Avis IRSN/2018-00281

Objet : EDF - REP - Méthodologie et critère d'usure des manchettes thermiques des adaptateurs de couvercle de cuve.

Figure 3 : schéma représentatif d'un début d'usure de la bride supérieure de la manchette thermique et de l'adaptateur.

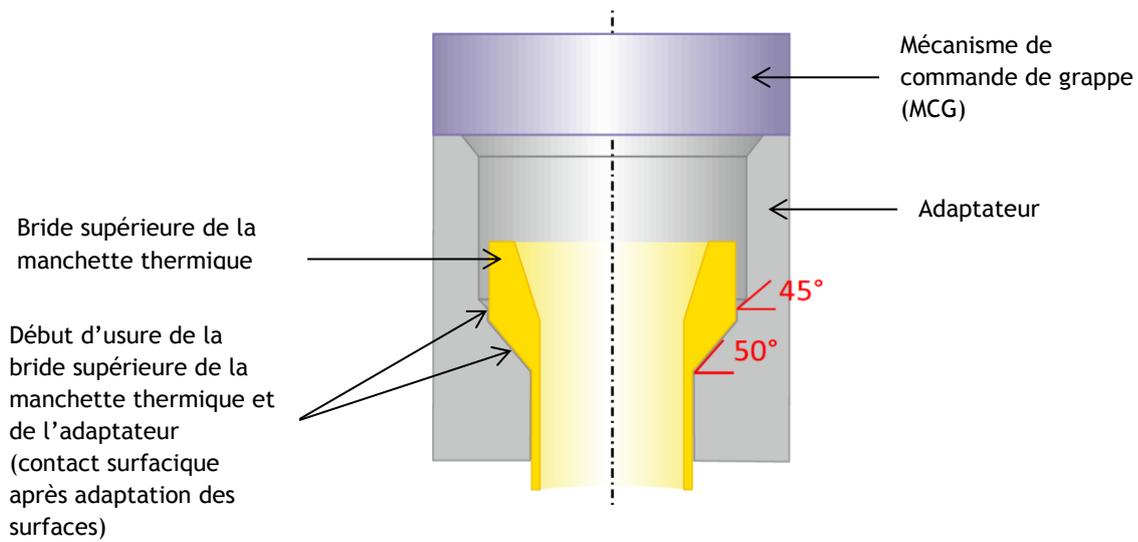
Sur la base des expertises des manchettes thermiques, EDF retient que le phénomène d'usure prépondérant est l'abrasion entre la manchette thermique et l'adaptateur, sous l'effet d'un mouvement de rotation de la manchette thermique. Les expertises montrent également que les profils évoluent de manière continue, sans changement notable de forme, au fur et à mesure de l'usure.

En ce qui concerne l'usure de la manchette thermique et de l'adaptateur associé, EDF retient que les cinétiques d'usure doivent être similaires pour les deux composants puisque les matériaux sont identiques. L'adaptateur de couvercle de cuve étant un composant ESPN<sup>5</sup> de niveau 1, les critères des règles de conception et de construction des matériels mécaniques (RCC-M) doivent être vérifiés dans les sections de sa bride amincies par l'usure. Pour EDF, un dépassement des critères du code RCC-M sur l'adaptateur en vis-à-vis n'est pas à redouter car les marges sont importantes selon l'étude de la résistance mécanique de l'adaptateur usé.

Figure 4 : schéma représentatif d'une usure significative de la bride supérieure de la manchette thermique et de l'adaptateur.

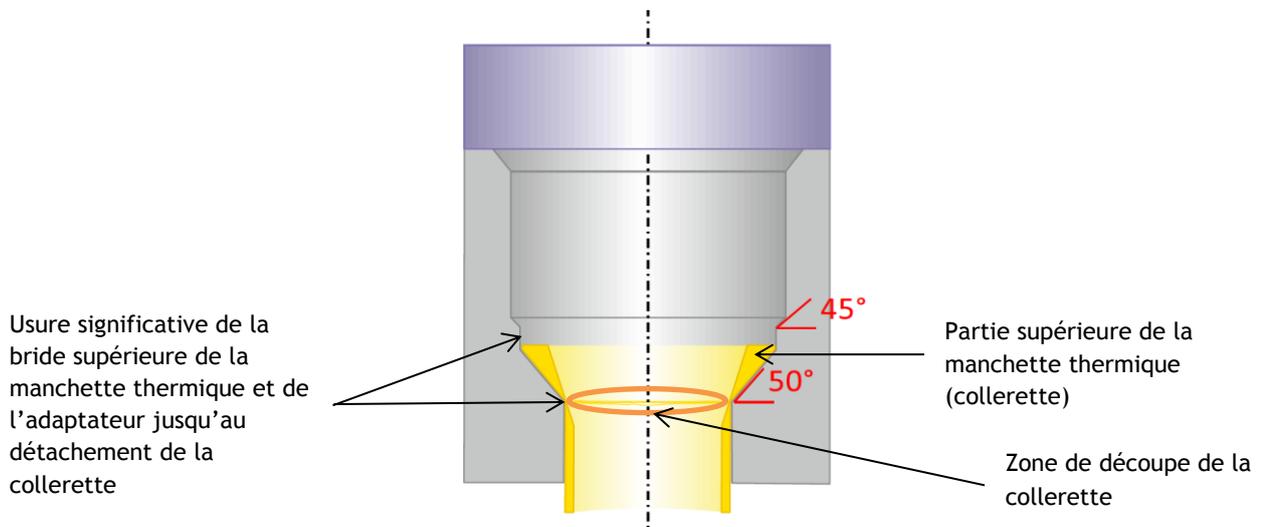
Le critère d'usure doit permettre de définir la limite à ne pas dépasser afin d'exclure la formation de « collerette » et de maintenir la fonctionnalité de la manchette thermique en toute circonstance (chargements normaux et dus au séisme notamment).

Sur cette base, EDF a défini un critère d'usure conservatif correspondant à la hauteur d'usure maximale de la bride de la manchette thermique avant détachement d'une « collerette », assurant la tenue mécanique d'un ligament résiduel, notamment sous une sollicitation de séisme. Le critère d'usure in fine retenu par EDF, à savoir 39 mm, est acceptable. Toutefois, des compléments d'études concernant l'effet de la composante horizontale du séisme sont encore attendus qui ne devraient pas remettre en question cette valeur.

EDF s'engage à prendre en compte une variable supplémentaire (usure radiale de l'adaptateur) dans le calcul du critère géométrique, correspondant à un déplacement radial supplémentaire de 1 mm par rapport au nominal. Il en résulte un critère géométrique permettant de définir un critère d'usure de 39 mm, applicable pour les prochains contrôles de manchettes en 2018 à partir du réacteur n° 1 de la centrale nucléaire de Saint-Alban.
